# 駅前広場レイアウト、歩行空間のあり方検討について

令和3年5月21日

# 1. 駅前広場レイアウトの検討

## (4) 「第3回 北海道新幹線倶知安駅駅舎デザインコンセプト検討委員会」 「関係機関協議」における意見への対応

## (2) 整備計画における整備構想からの変更点と理由

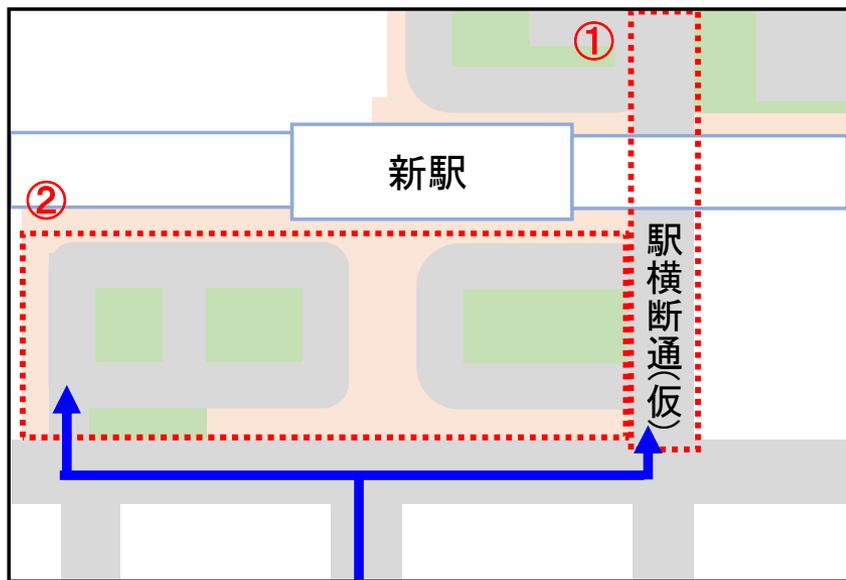
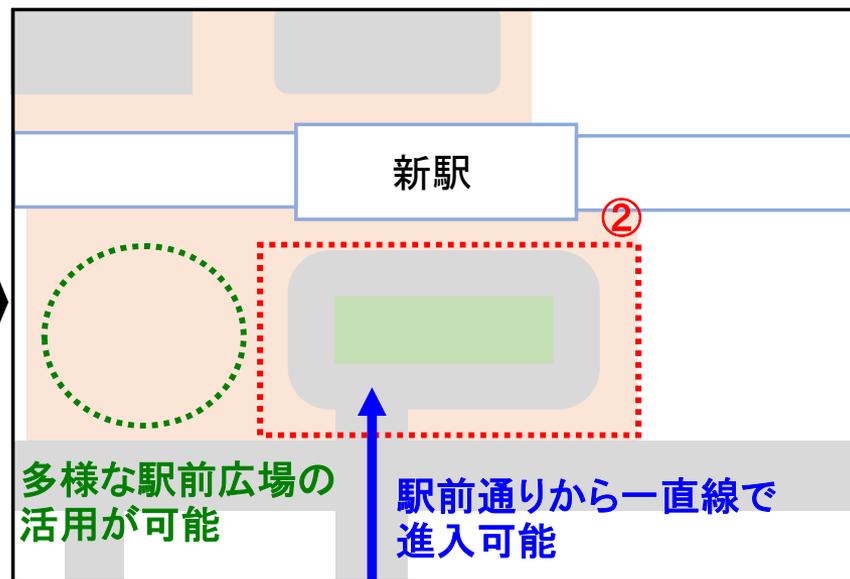
#### ①横断道路の見直し(※下図の①参照)

駅北側に駅西側と東側を結ぶ横断道路の整備を検討していましたが、駅西側の駐車場整備方針の変更により、横断道路の必要度が低下したため見直しました。

#### ②駅前広場のバス・タクシー・一般車の乗降場の一本化(※下図の②参照)

当初、タクシーとバスの乗降場を別々に配置を検討していましたが、駅前広場の大部分が交通広場となり、歩行者の市街地への動線を優先し、乗降場を一本化することとしました。一本化することで、交通広場の面積が縮小し、駅前広場の多様な活用が可能となります。

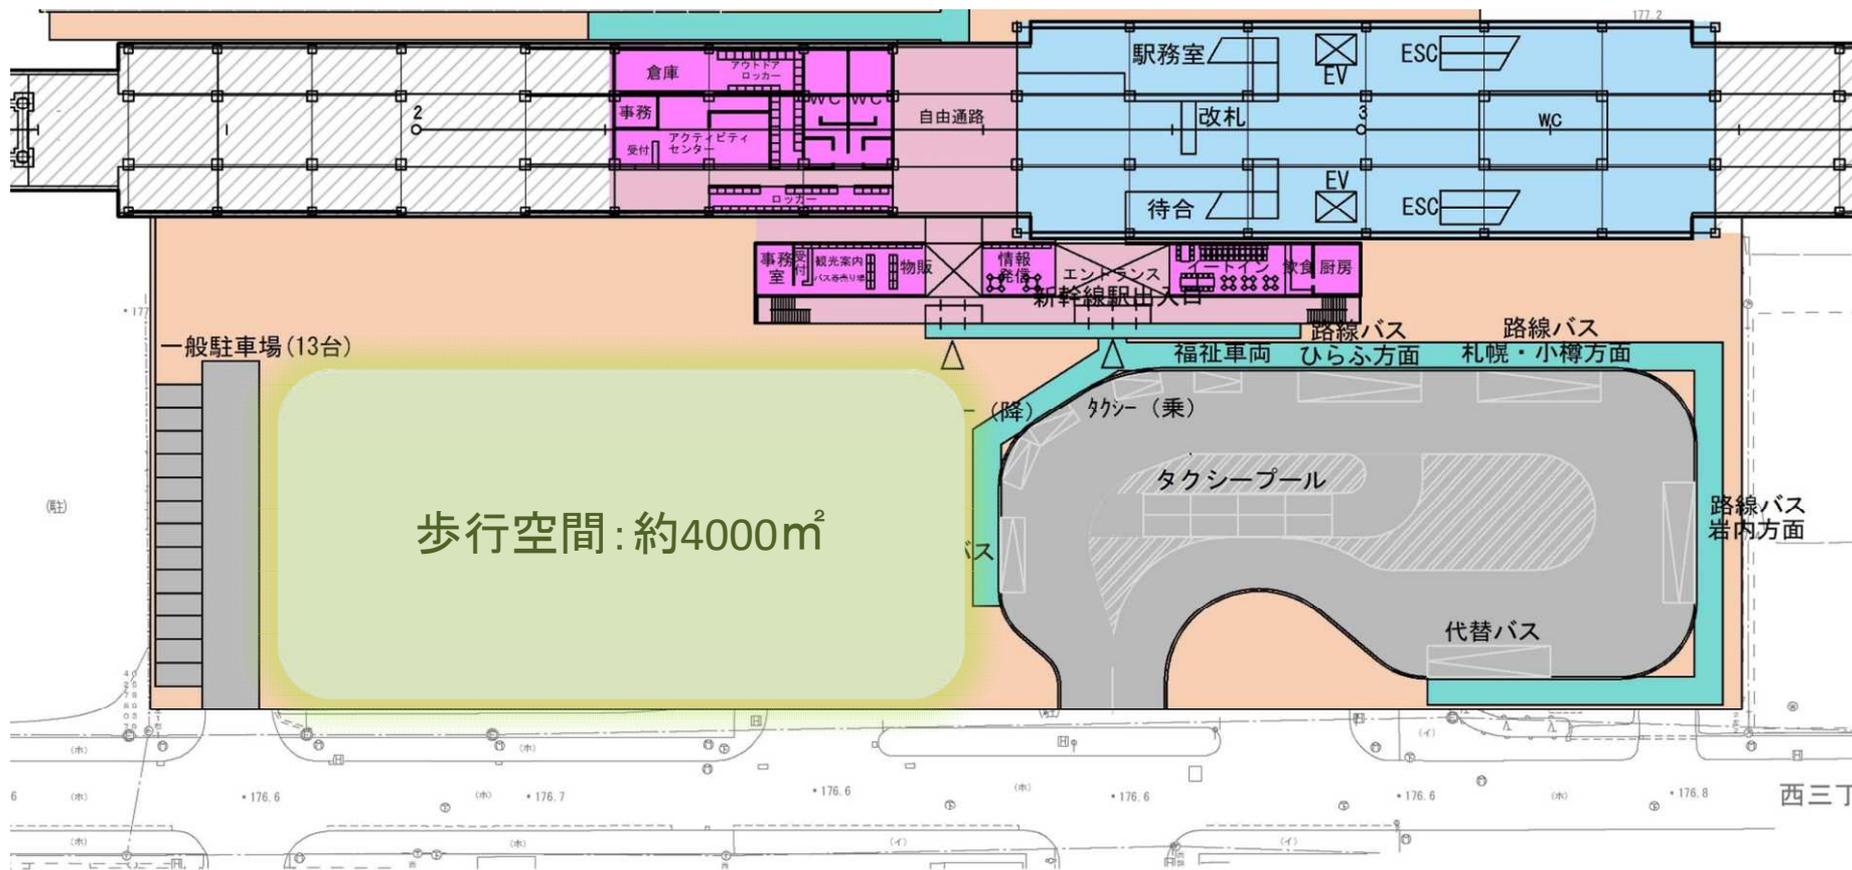
意見	対応	
一般車の駐車場は西口に配置されるということだが、基本的に一般車の乗降は東口でされるはず。そのような場合の利便性を考慮したとき東口にも駐車場が必要なのではないか。	○東口に一般駐車場13台を整備	「第3回 北海道新幹線倶知安駅駅舎デザインコンセプト検討委員会」より
観光,送迎バスは西口に着く計画となっており、西口についてもたまりの空間が必要なのではないか。	○西口広場の自由通路付近にたまり空間を整備	「第3回 北海道新幹線倶知安駅駅舎デザインコンセプト検討委員会」より
都市施設内に会議室等のスペースがあっても良いのではないか。	○都市施設2階部分に会議室スペースを整備	「第3回 北海道新幹線倶知安駅駅舎デザインコンセプト検討委員会」より
タクシー乗降場の位置が駅舎入口から少し離れているため、なんとかならないか。	○タクシー乗降場及びタクシープールの位置を変更	関係機関協議より
東口のバスについて可能であれば、待機場を何台分か確保してほしい。	○現計画交通広場敷地においてバス待機場を確保することは軌跡上困難であるため、代替地又は運用について要協議	関係機関協議より
